泊発電所3号炉

施設の耐震評価に用いる地盤の液状化の評価方針

令和6年1月29日
北海道電力株式会社

埋戻土の液状化強度特性設定のエリア区分

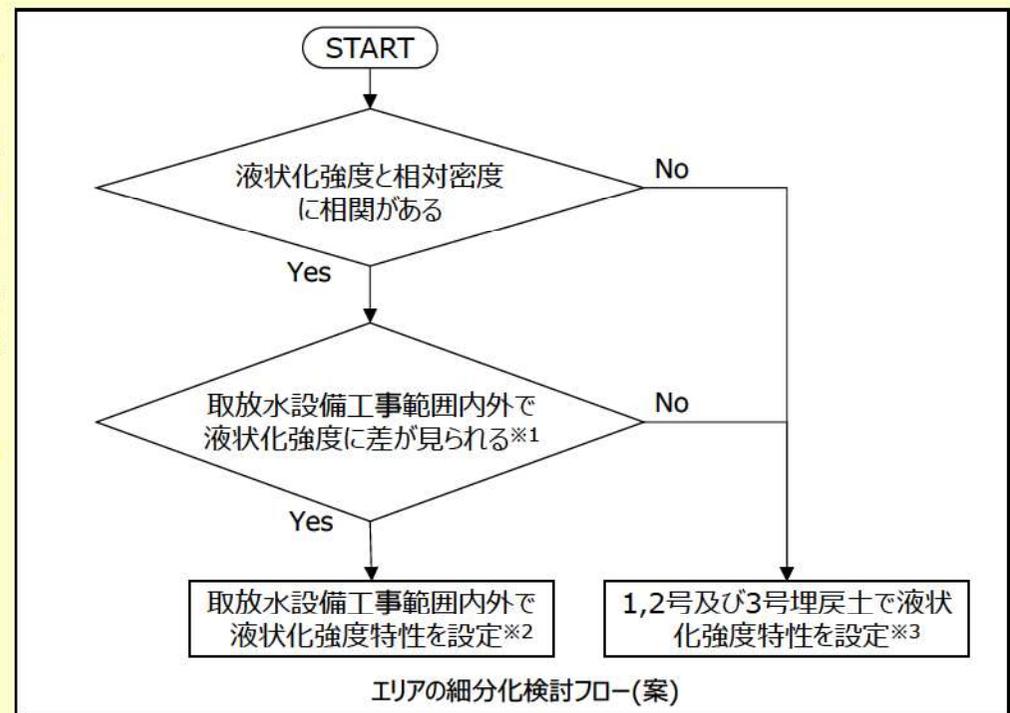
設工認段階における液状化強度特性について、「耐震評価を行う施設周辺の埋戻土のエリア分けが可能である場合は、そのエリアごとの液状化強度試験結果の下限値に設定することを検討する」と説明していることに関し、エリア分けに用いる指標を示した上で、どのような考え方にに基づきエリア分けを行う方針であるか説明すること。

- 発電所敷地の液状化強度特性については、敷地造成時期と埋戻材料が1,2号建設時と3号建設時で異なることから1,2号埋戻土と3号埋戻土に分ける。
- 設工認段階における液状化強度特性を設定するエリアは、1,2号埋戻土及び3号埋戻土それぞれの中で、取放水設備工事によって埋戻仕様が規定されたエリアとそれ以外のエリアに細分化することが可能か検討する(取放水設備工事範囲は本資料p7を参照)。
- 相対密度を指標に用いて液状化強度との相関があることを確認した上で、取放水設備工事によって埋戻仕様が規定されたエリアとそれ以外のエリアの液状化強度に差が確認できる場合、エリアを細分化して液状化強度特性を設定する。

※1 液状化強度に明確な差が確認できない場合はエリアの細分化は行わない(フローの「No」に進む)。
 ※2 液状化強度特性は、エリア毎の液状化強度試験結果の下限値に設定する。
 ※3 追加の液状化強度試験結果が設置許可段階の下限値を下回らなければ、設置許可段階の液状化強度特性を用いる。

追加調査位置

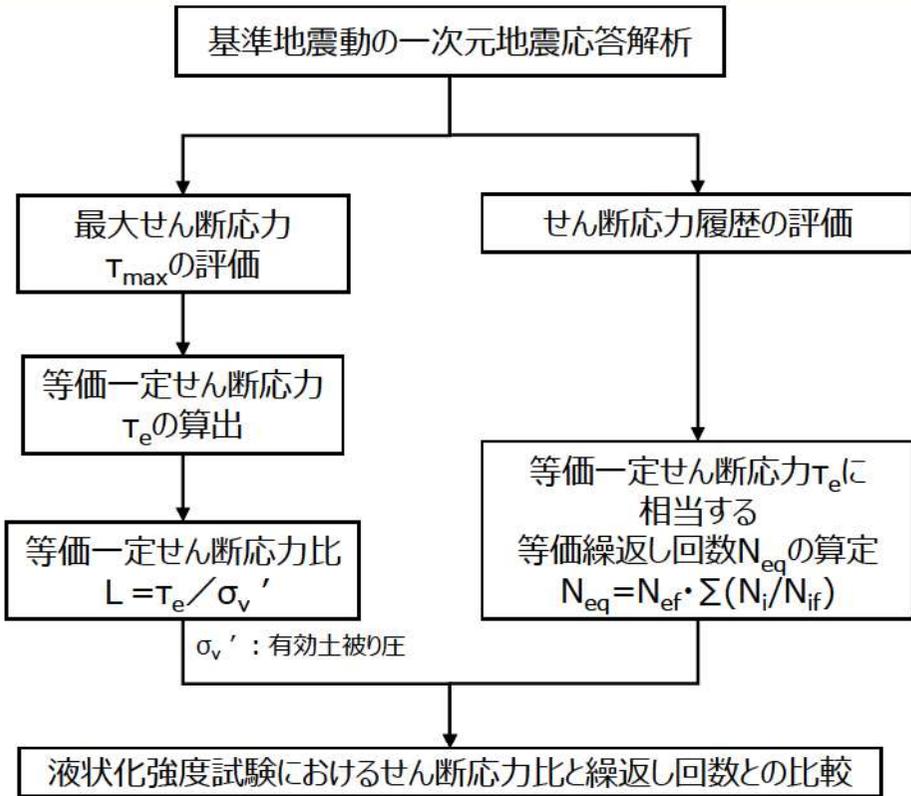
取水口に対する追加の液状化強度試験位置について、近傍に液状化強度の低い「RE-7」が位置することを踏まえ、「追加調査候補位置①」に加えて追加の調査が必要か検討し、当該追加調査の要否を説明すること。また、追加調査が不要と判断する場合は、その根拠を説明すること。

- 液状化強度の低いRE-7の液状化強度試験供試体は砂質土であることを確認した。
- RE-7と取水口の間にも砂質土が分布している可能性があるため、取水口に対する液状化強度試験位置として、追加調査候補位置①に加えてRE-7と取水口の間で追加調査位置②を設定した。
